Gemeinde Rastede: 4. Änderung des Bebauungsplans Nr. 17 „Hahn-Lehmden“

Abwägung der Stellungnahmen der Behörden und sonstigen Träger öffentlicher Belange gemäß § 4 (2) BauGB
und Beteiligung der Öffentlichkeit gemäß § 3 (2) BauGB

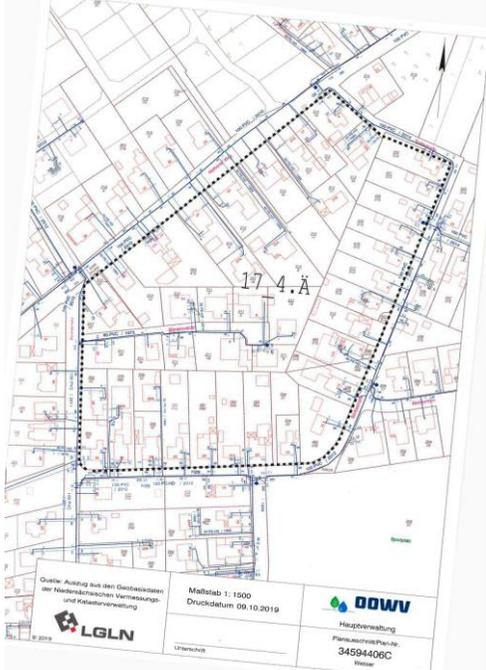
Nr.	Träger öffentlicher Belange Schreiben vom ...	Stellungnahme	Planungsrechtliche Vorgaben Abwägung/Beschlussempfehlung
	<p>Fortsetzung Landkreis Ammerland</p>	<p>Zu 4: Hier weise ich darauf hin, dass danach auch in einer Doppelhaushälfte maximal zwei Wohneinheiten zulässig sind. Dieses würde pro Doppelhaus eine maximale Anzahl von vier Wohneinheiten bedeuten. Um Prüfung wird gebeten.</p> <p>Zu 5.: Diese Festsetzung bitte ich auf die Bezugspunkte abzustimmen, so wie es § 18 Absatz 1 BauNVO auch vorsieht.</p> <p>Zu 6.: Hier bitte ich die Rechtsgrundlage nachzuweisen, da § 16 Absatz 2 Nr. 3 BauNVO lediglich ausführt, dass im Bebauungsplan das Maß der baulichen Nutzung bestimmt werden kann durch Festsetzung der Zahl der Vollgeschosse. Hier wäre zu prüfen, ob nicht bereits durch die Festsetzung einer Traufhöhe von 4 m (wobei auch hier festzulegen ist, ob 4,00 m oder z. B. 4,99 m, d.h. bitte zwei Zahlen hinter dem Komma festsetzen) entsprechende Staffelgeschosse (mit höherer Traufhöhe) unzulässig sind.</p>	<p>Die Stellungnahme wird zur Kenntnis genommen. Es ist gewollt, dass auch in Doppelhäusern eine zweite Wohnung, beispielsweise eine Einliegerwohnung für die alte Elterngeneration zulässig ist.</p> <p>Der Anregung wird nicht gefolgt. Die Sätze:</p> <ul style="list-style-type: none"> - Die zulässige maximale Traufhöhe (Schnittpunkt zwischen dem untersten Punkt der Dachhaut und dem aufgehendem Mauerwerk) beträgt 4,00 m über Bezugsebene, die maximal zulässige Gesamthöhe beträgt 9,00 m über Bezugsebene. - Die Maximalwerte beziehen sich auf die Oberkante der Fahrbahn (in fertig ausgebautem Zustand) der nächstgelegenen Erschließungsstraße (Bezugsebene), gemessen senkrecht von der Straßenachse auf die Mitte der straßenseitigen Gebäudefassade“ <p>sind eindeutig. Es wird kein Erfordernis für eine Änderung erkannt.</p> <p>Die Gemeinde Rastede möchte im Plangebiet Staffelgeschosse ausschließen und dies auch textlich festsetzen, auch wenn über die Festsetzung der Trauf- und Firsthöhen in Verbindung mit den örtlichen Bauvorschriften zur Dachneigung die Errichtung von Staffelgeschossen schwierig ist. Staffelgeschosse sind in diesem Teil der Gemeinde untypisch. Sie würden sich nicht in das Siedlungsbild einfügen. Zudem hat der Ausschluss von Staffelgeschossen nachbarschützende Wirkung.</p> <p>Die Stadt Hamburg hat Hinweise für die Ausarbeitung von Bebauungsplänen herausgegeben. Zum Maß der baulichen Nutzung (Blatt 5) heißt es darin: Im Bebauungsplan können neben den Festsetzungen zu Vollgeschossen auch Festsetzungen zu Nichtvollgeschossen getroffen werden. Da der § 20 der BauNVO aber nur von Vollgeschossen spricht, sind es Festsetzungen über die bebaubare Grundstücksfläche z.B. oberhalb des obersten tatsächlichen Vollgeschosses oder oberhalb des obersten zulässigen Vollgeschosses (§ 23 i.V.m. § 16 Absatz 5 BauNVO). Wenn über den angegebenen Geschossen keine weiteren Nichtvollgeschosse zulässig sein sollen, sind hierüber Festsetzungen zu treffen. Beispiel: Im Wohngebietsind über dem obersten Vollgeschoss weitere Geschosse unzulässig.</p>
